**Avis délibéré de l’Autorité environnementale
sur la zone d’aménagement concerté (Zac)
Lallier – gare Trois communes
à L’Haÿ-les-Roses (94)
Actualisation de l’avis n°2020-41**

n°Ae : 2022-99

Avis délibéré n° 2022–99 adopté lors de la séance du 12 janvier 2023

Figure 5 : Modélisation des niveaux acoustiques avec projet et projets connexes en 2050 (à gauche) et isolations acoustiques à mettre en œuvre (à droite) (Source : dossier)

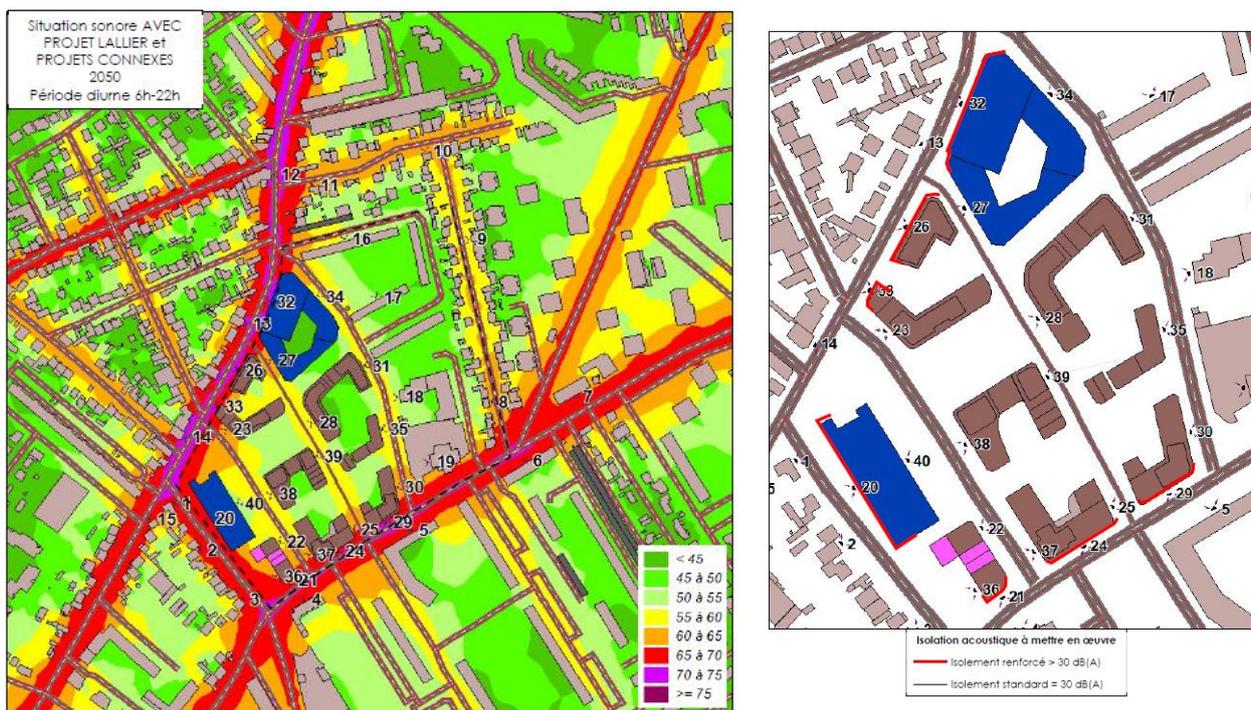
L'Ae observe que les mesures de protection acoustique en façade ne protègent les habitants que dans la mesure où ils restent confinés à l'intérieur des bâtiments, il importe donc de distinguer les

types de mesure afin d'aboutir à un impact résiduel négligeable, y compris dans les espaces extérieurs ou lorsque les fenêtres sont ouvertes.

L'Ae recommande :

- ***d'envisager l'extension de la zone limitée à 30 km/h afin de limiter le bruit sur les axes les plus bruyants et de détailler les moyens qui permettront de faire respecter la limitation à 30 km/h,***
- ***de préciser les options retenues pour supprimer les incidences résiduelles à l'extérieur et au niveau des bâtiments et espaces les plus sensibles (groupe scolaire et pièces de vie principales).***
